改善箇所説明図

改善の内容

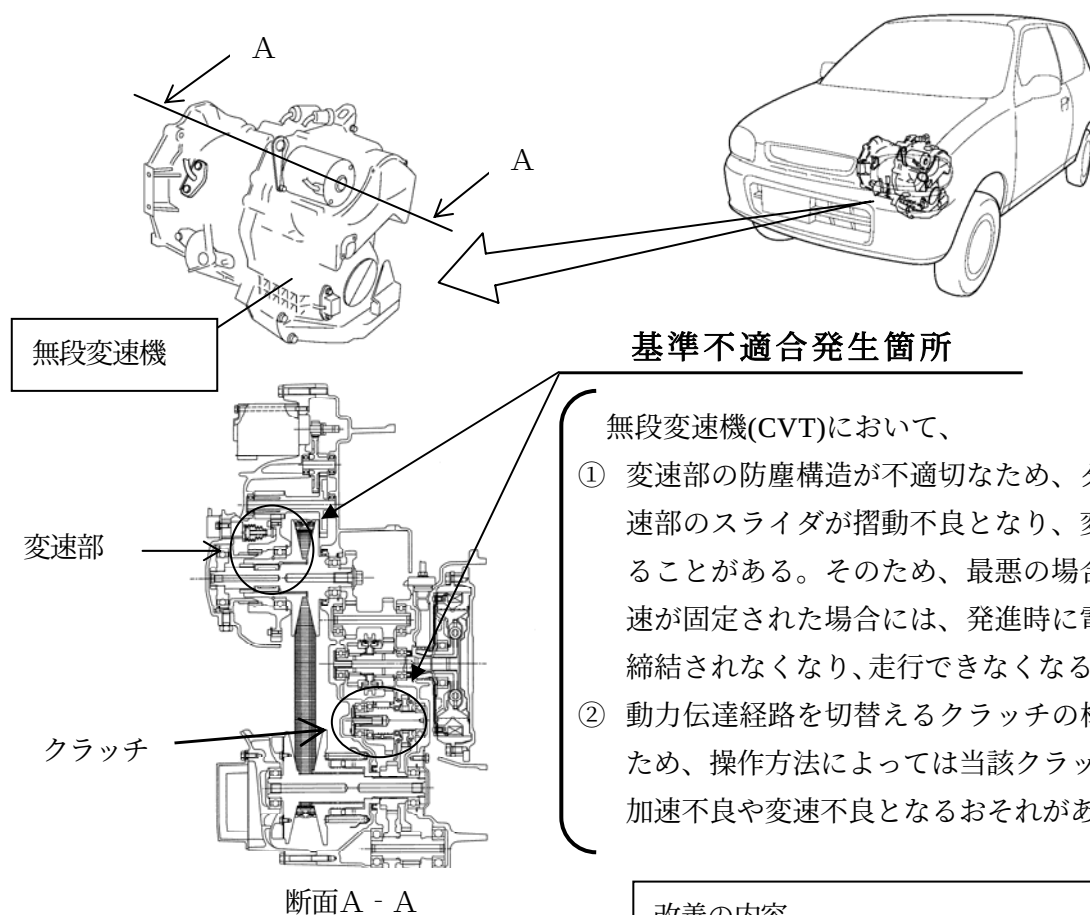
全車両、無段変速機を対策品と交換する。

改善前 ①変速部 スライダ サービスホール	改善後 防塵カバー追加 サービスホール廃止
②クラッチ B B スプラグタイプ 断面B - B	ローラータイプ 断面B - B

注：□ は交換部品を示す。

識別：ID プレートの下部に赤色のシールを貼付する。
